Projet de création de la retenue d'altitude de Proclou et extension du réseau d'enneigement STATION D'AVORIAZ

Demande d'autorisation environnementale
Enquête publique
du 15 novembre au 15 décembre 2021

Rapport du commissaire enquêteur

Enquête E21000167/38
Commissaire enquêteur : Mme Pascale ROUXEL

PRESENCE D'UNE ZONE HUMIDE A L'AVAL DU PROJET

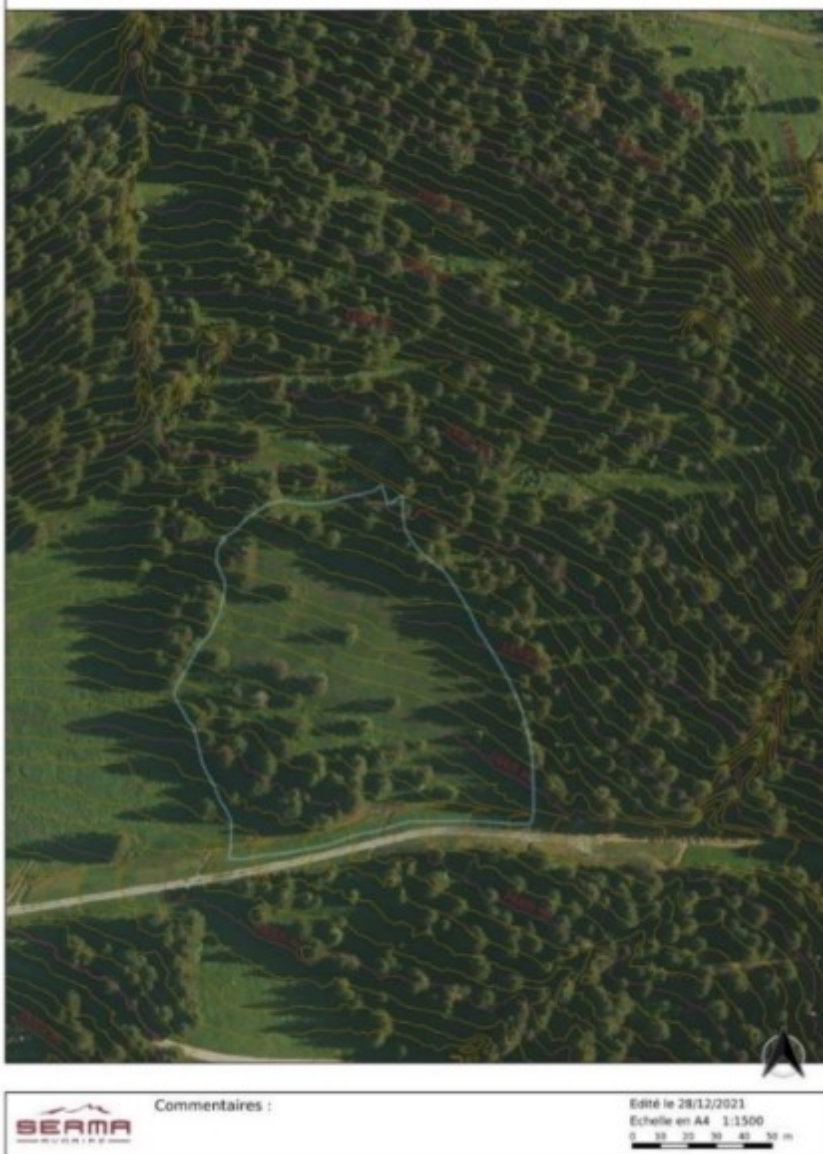
Je constate que le tableau p. 364 mentionne pour la zone humide un bilan des incidences nul (en effet 0 m² impactés sur les 1,8 m² de la zone humide présente sur la zone d'étude) tout en mentionnant une incidence indirecte possible. Cependant, il est précisé à la p. 367 que la zone humide est alimentée par ruissellement venant du Nord-Est et ne sera pas impactée. La carte p. 366 visualise ces zones d'alimentation, mais le texte ne précise pas comment elles ont été identifiées.

Je constate par ailleurs, dans l'état initial relatif aux zones humides (§ 2.6. à la p. 235), qu'il n'est pas fait mention du fossé naturel et du talweg, situés en partie dans l'emprise de la retenue (contexte hydrologique p. 9 étude Pyrite en annexe) dont il est dit qu'ils devront être rétablis pour l'alimentation possible de la zone humide. C'est ce que l'on constate sur les plans du projet de retenue pour le talweg rétabli à l'Est de la retenue.

Je constate enfin que la zone humide n'a pas fait l'objet de sondage sur sa partie nord bien conservée et on peut effectivement s'interroger sur des sources d'alimentation souterraines potentielles venant du site de la retenue. La SERMA pourra apporter les précisions ad-hoc.

Réponses aux questions de la FNE74 et aux commentaires du commissaire enquêteur :

Indice sécheresse météorologique (SPI)
pour le scénario d'évolution socio-économique pessimiste (A2)
Horizon moyen (autour de 2055) – Moyenne annuelle
CUMIEC-2019 : modélité Arpege-V4.0 et de Météo-France

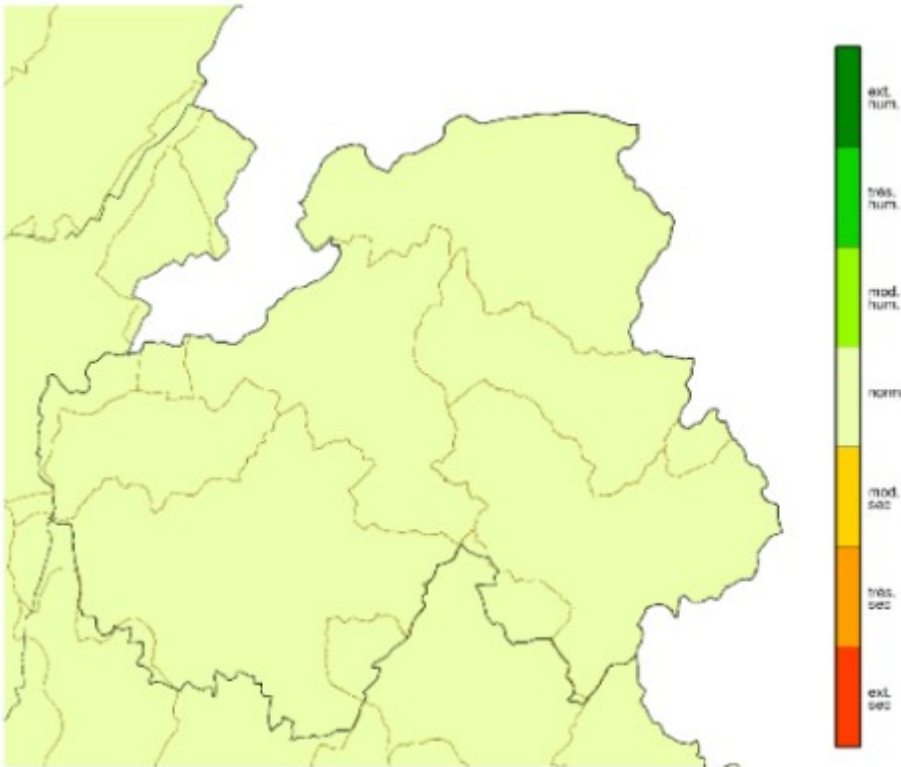
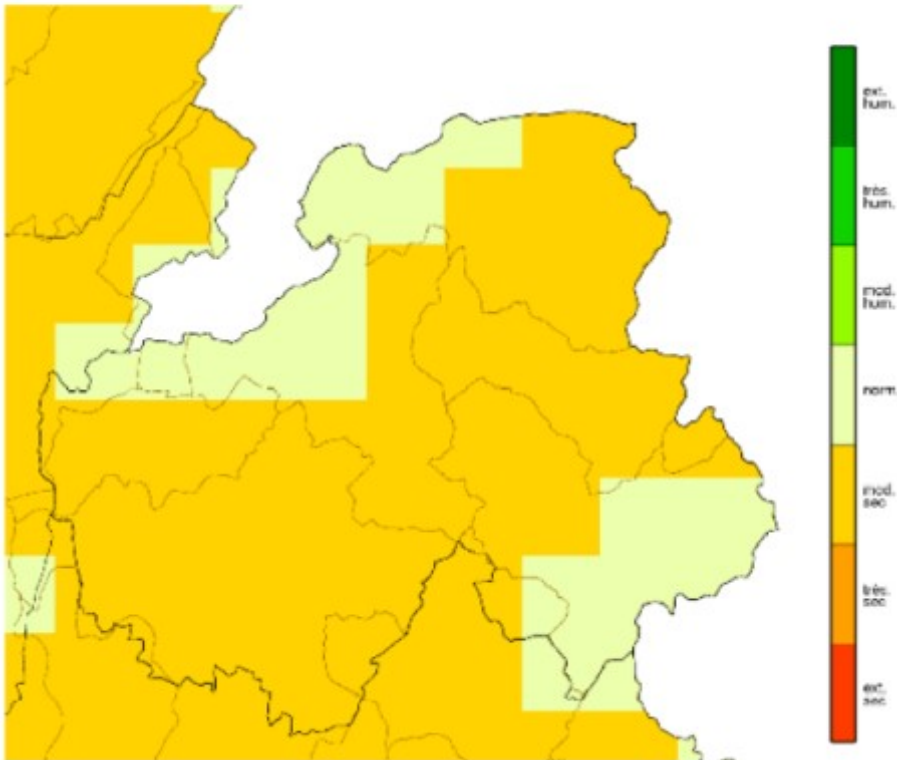
- *de l'évolution de la consommation en 2035 et 2050 qui ne tient compte, dans le bilan hydrologique, que du projet UTN de 2000 lits (ou 2250 lits ?) ; d'autres projets de densification et/ou d'équipements pourraient accroître les besoins ;*
- *d'une trajectoire climatique qui pourrait être plus pénalisante que celle retenue issue du rapport du GIEC 2014, à savoir la trajectoire RCP 4.5- RCP 6.0 conduisant à une élévation de température de 1,5°C entre 2005 et 2050. D'autant plus que la SERMA, dans son mémoire en réponse à la MRAe (qui recommandait l'actualisation avec les derniers rapports du GIEC (2019)), retient la trajectoire la plus pessimiste RCP 8.5 pour l'évaluation de l'enneigement sur le secteur de Super Morzine.*

Concernant les projections climatiques, sur la base des données de la DRIAS en prenant en compte l'Indice de Sécheresse Météorologique (SPI) à l'horizon moyen (2055) et en utilisant le scénario du GIEC le plus pessimiste (RCP 8.5), la SERMA constate que la situation restera normale sur la saison hivernale et automnale.

A l'horizon lointain (2085) et en utilisant le scénario du GIEC le plus pessimiste (RCP 8.5), la SERMA constate que la situation restera normale sur la saison hivernale. En revanche, s'agissant de la période automnale, on constate l'apparition de période de sécheresse modérée.
